第3回 明大通り沿道協議会

次 第

令和2年7月15日(水) 10:00~11:30

第 2 回明大通り沿道協議会 議事要旨

横断図 (2) S=1:100 (S=1:50)
(No. 9 明治大学リパティタワー付近)

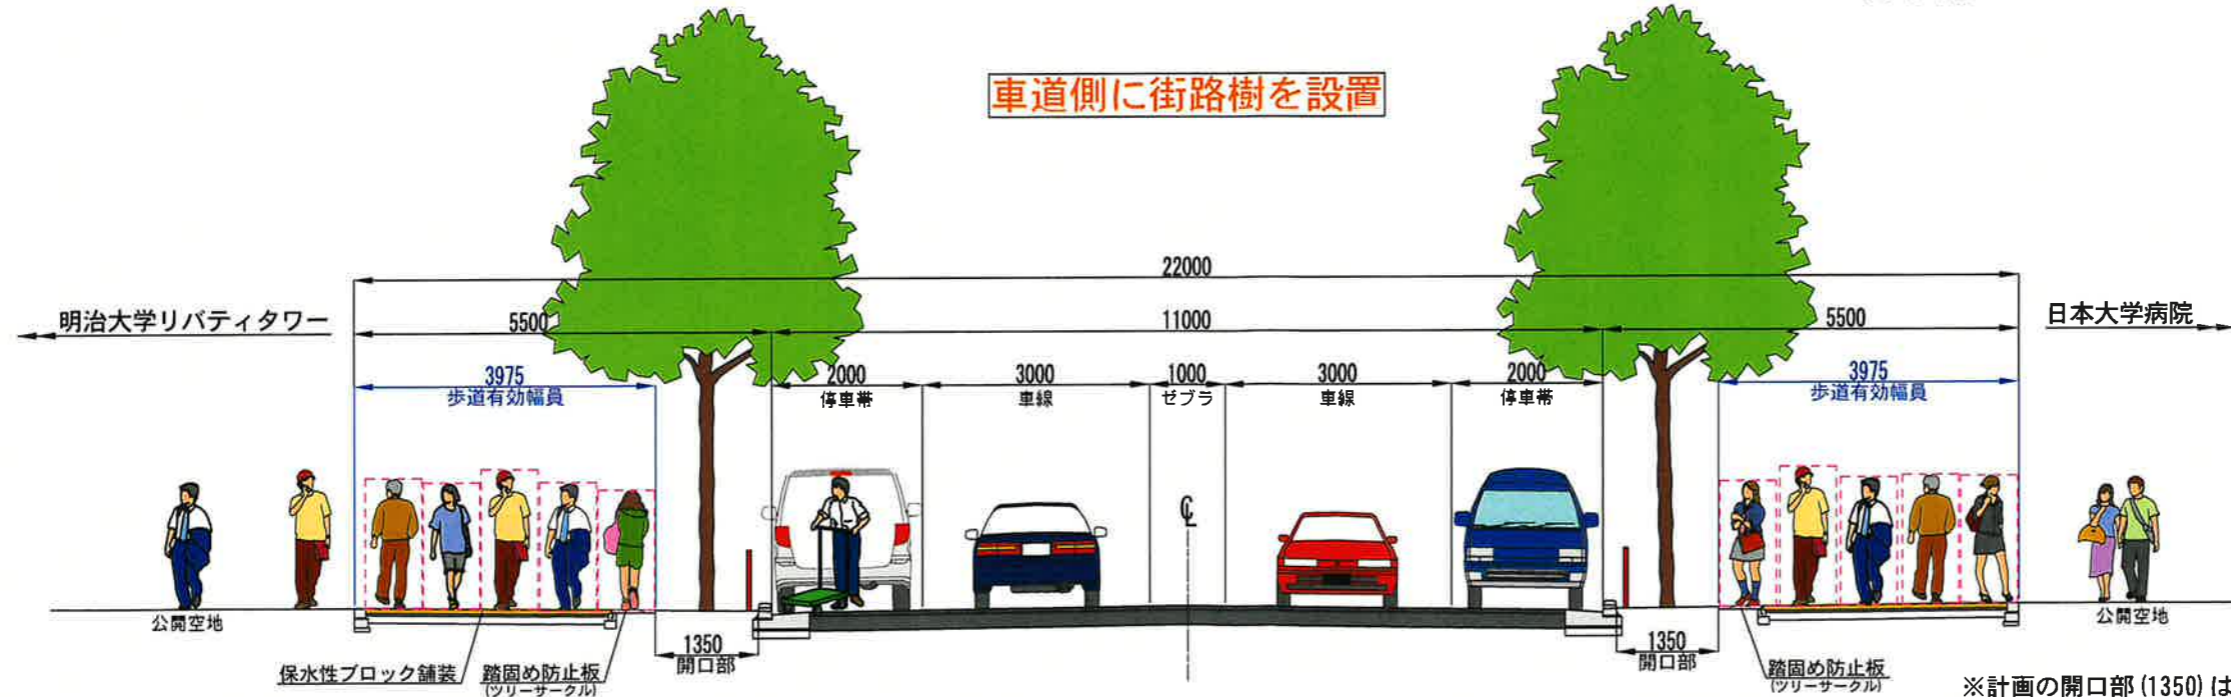
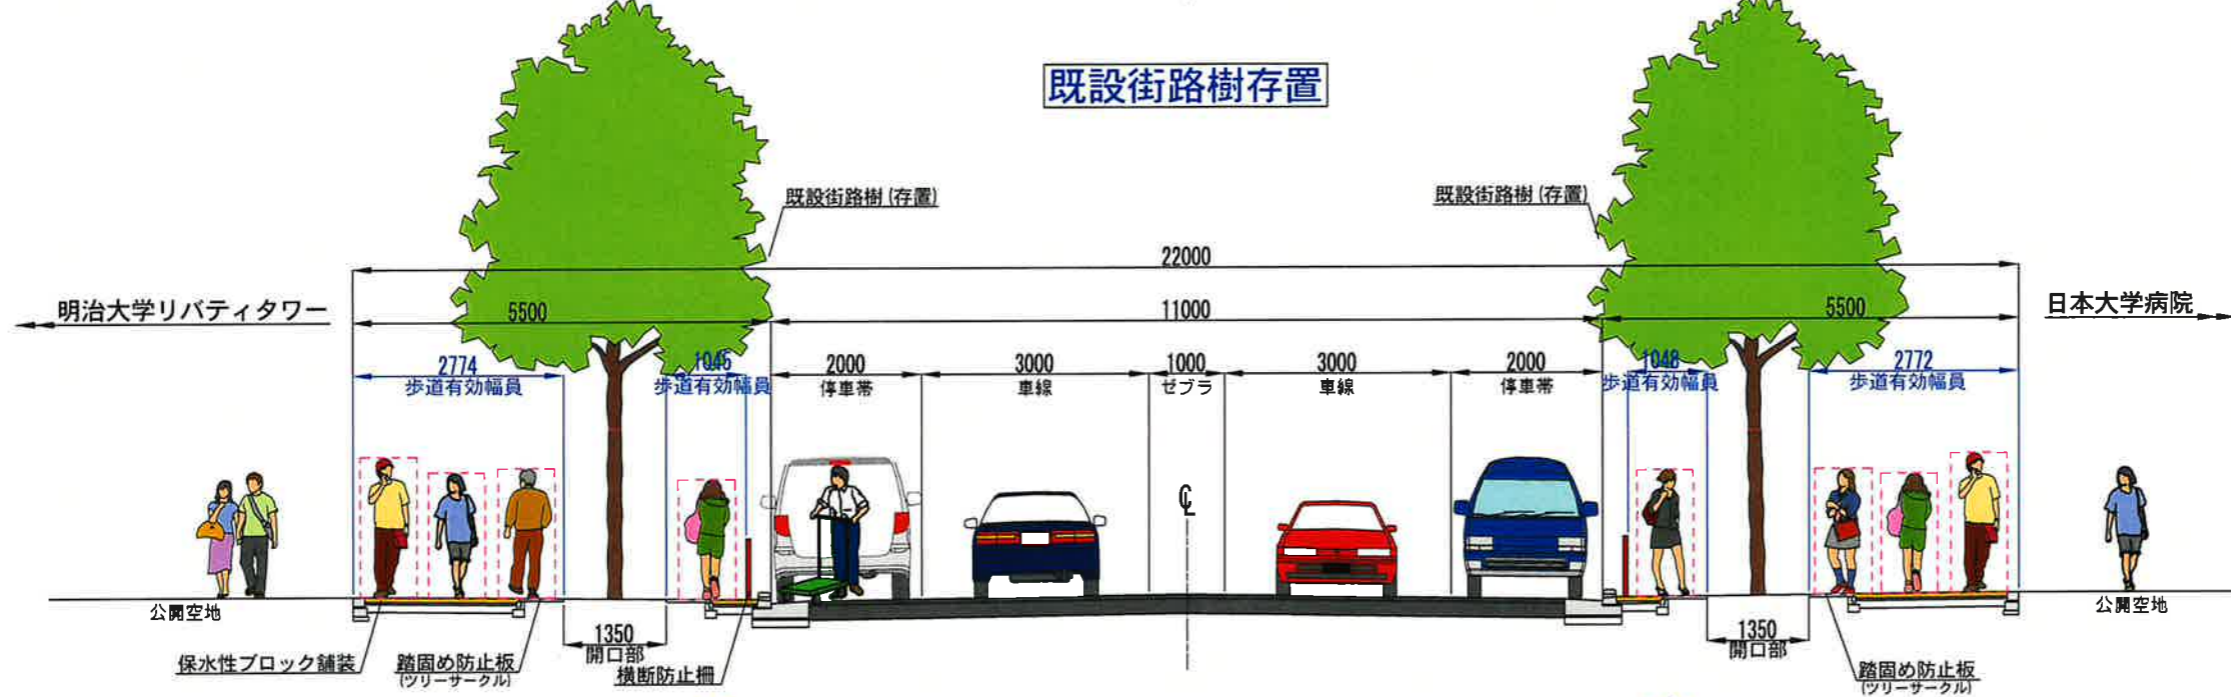
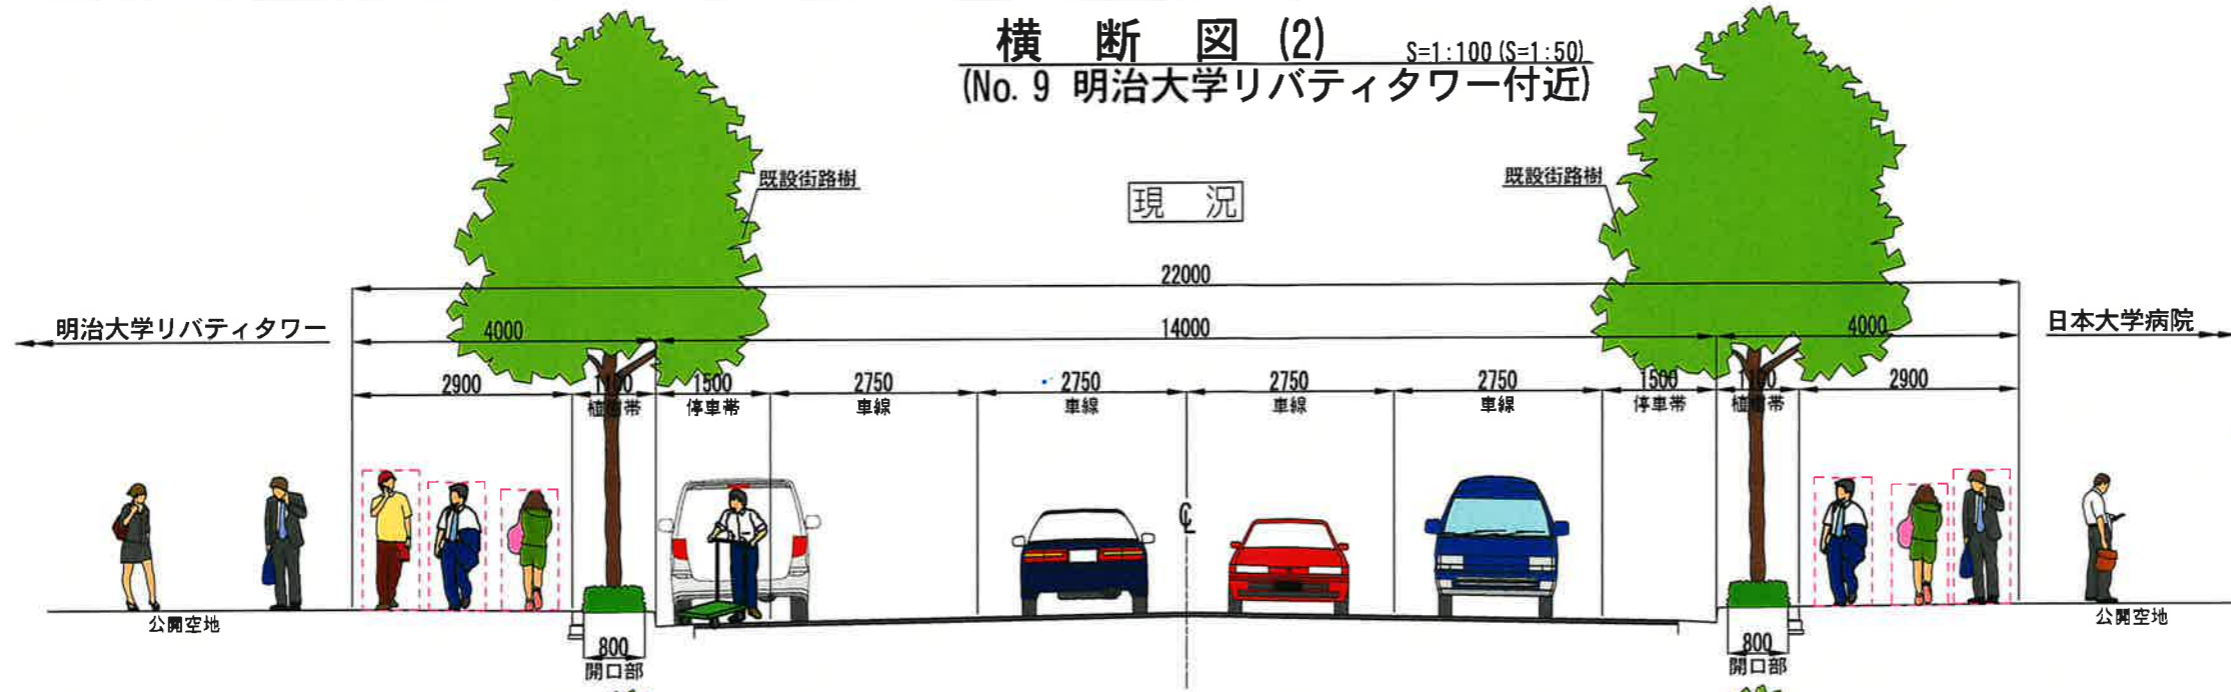
●B-B 断面(駿河台道灌道付近)の地下 2.10mに設置されている水道管と C-C 断面(明治大学リパティタワー付近)の埋設管を街路樹の根から保護するシート等を使用しているか確認したい。

⇒埋設管を保護する対策は、行っておりません。

バス停留所移設図

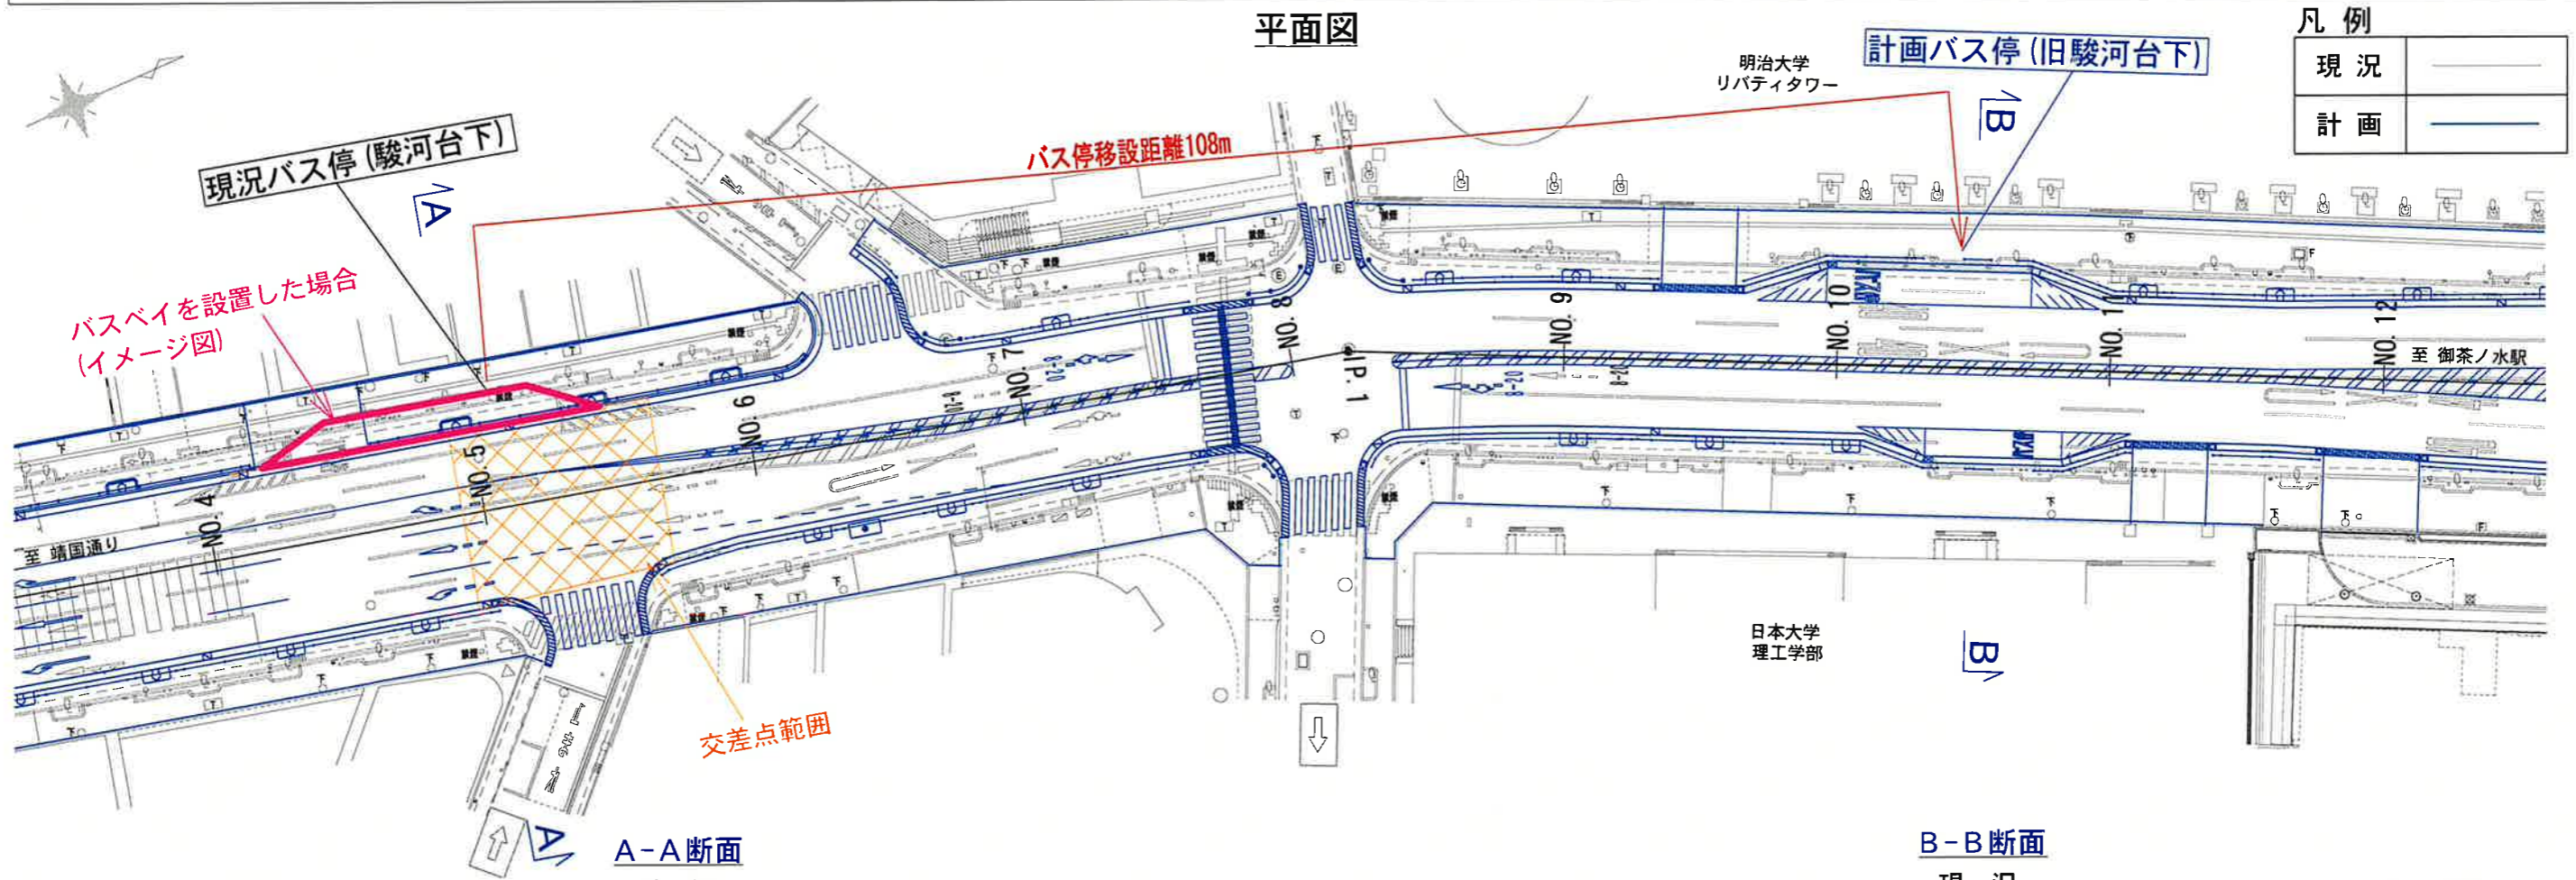
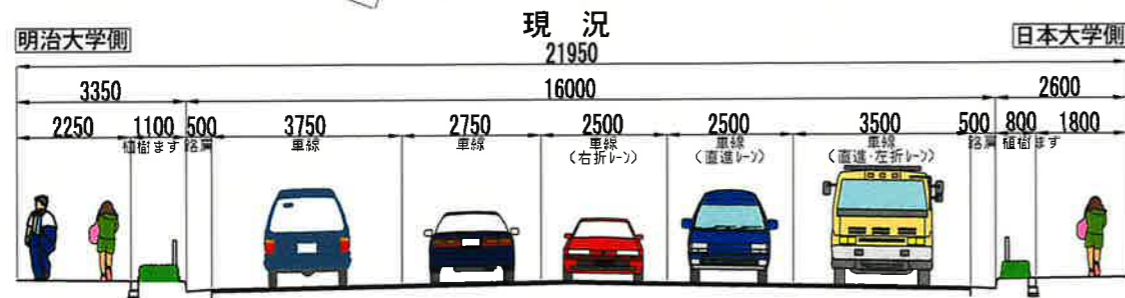
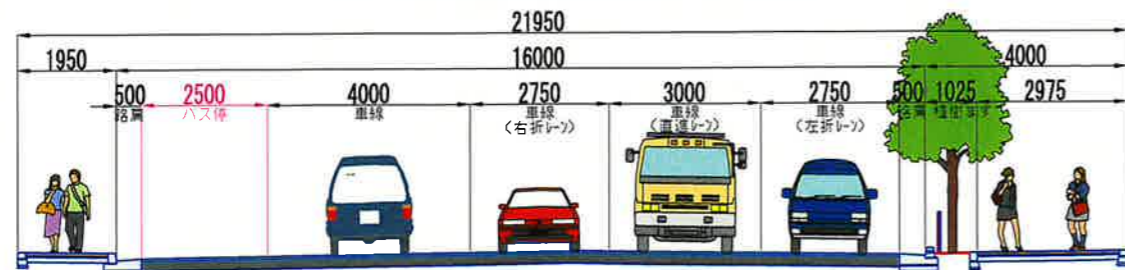
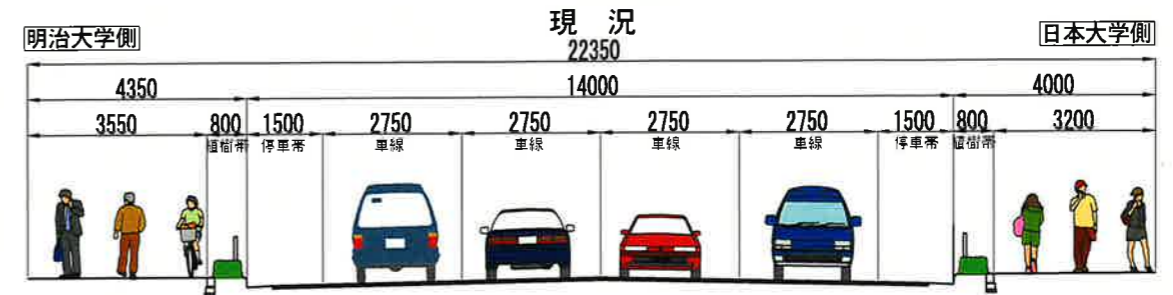
●バスが 1 時間に 1 本しか停車しないのに、わざわざバスペイを整備する理由がよくわからない。バス停位置は、現況の駿河台下交差点付近にある方が、歩行者が明治大学付近まで坂を上らずに済むので便利だと思う。

●バス停が駿河台下交差点付近に存在することは本来好ましくないと耳にしたことがある。

現在のバス停位置（駿河台下）は、交差点範囲内に該当することから、既存不適格であると警視庁より指導を受けており、原則、道路整備の際に移設することが求められている。しかし、地元の要望があれば現在の位置で整備することも認められるが、後続車による渋滞の恐れやバスを追い越す車両が反対車線へ出ることにより事故につながる恐れがあることから、バスベイの設置は必須とのことであった。

バスベイの設置については、歩道の有効幅員を考慮した上で設置を行うことになるが、既存の位置では歩道有効幅員2.0mを下回ることから、道路構造令に準拠しない構造となり、車椅子のすれ違いが出来なくなることが確認された。

上記の理由から、現在の位置からバス停を移設する必要があると判断し、歩道の有効幅員やバス停の間隔などを考慮し検討した結果、歩道幅員も広く公開空地もある明治大学リパティタワー前であれば、バスベイを設置しても歩行者、車両双方に問題無いと考え、移設先とした選定した。
